**S.S. 268 "DEL VESUVIO"
RADDOPPIO DA DUE A QUATTRO CORSIE DELLA STATALE
dal Km 19+550 al Km 29+300
IN CORRISPONDENZA DELLO SVINCOLO DI ANGRÌ**

**STUDIO DI IMPATTO AMBIENTALE
PARTE GENERALE**

[ID_VIP 7437] INTEGRAZIONI ALLO STUDIO DI IMPATTO AMBIENTALE

Il presente documento è stato redatto in risposta alle richieste di integrazione, pervenute con prot. m_ante.CTVA.REGISTRO UFFICIALE.U.0009651.29-08-2023, al progetto di S.S. 268 "DEL VESUVIO" RADDOPPIO DA DUE A QUATTRO CORSIE

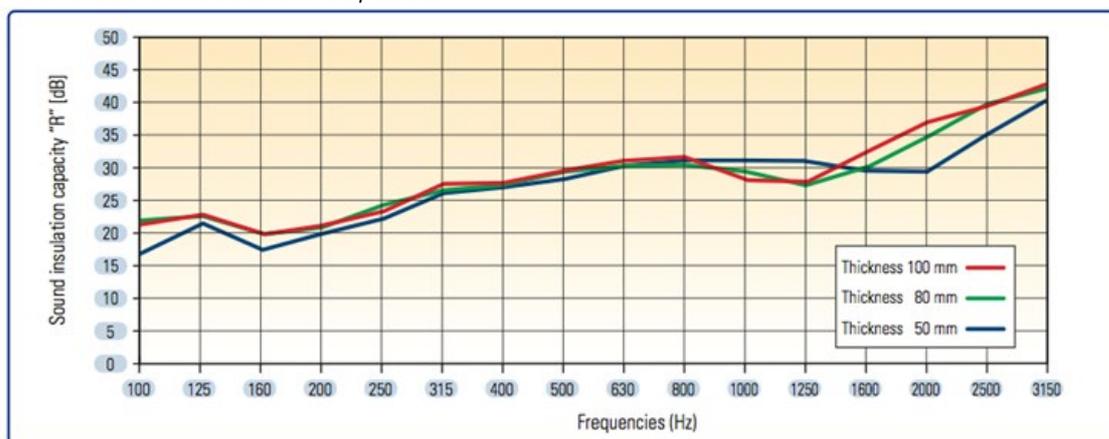
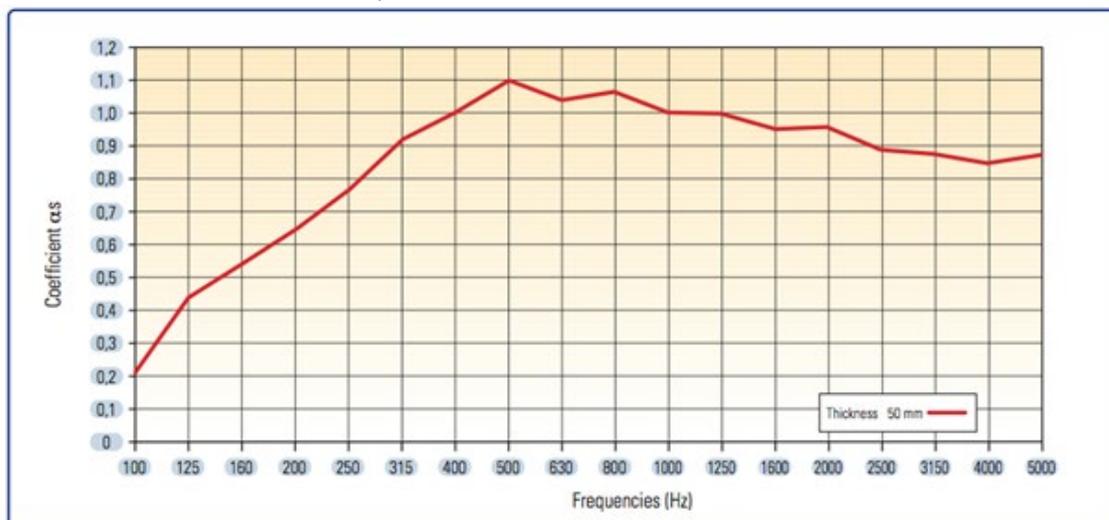
Si richiede che il Proponente approfondisca ulteriori soluzioni compositive, tipologico- costruttive e dimensionali, con forme, rapporti volumetrici, colori e materiali diversi per il progetto delle barriere antirumore da predisporre nella fase di esercizio dell'opera.

A seguito della richiesta di ulteriori soluzioni compositive, tipologico-costruttive e dimensionali per il progetto delle barriere antirumore nella fase di esercizio dell'opera si ritiene importante esplorare diverse opzioni di design per garantire un risultato ottimale in termini di mitigazione del rumore.

Inoltre, è importante sottolineare che le altezze e le caratteristiche fonoassorbenti e fonoisolanti dei materiali impiegati per le mitigazioni proposte nello studio di impatto acustico dovranno rimanere invariate. Questo perché tali caratteristiche sono fondamentali per garantire i risultati mitigativi previsti dallo studio di impatto acustico. Qualsiasi variazione in queste caratteristiche potrebbe compromettere l'efficacia delle barriere antirumore nel ridurre il rumore ambientale. Qui di seguito si riportano gli spettri delle caratteristiche fonoisolanti e fonoassorbenti dei pannelli:
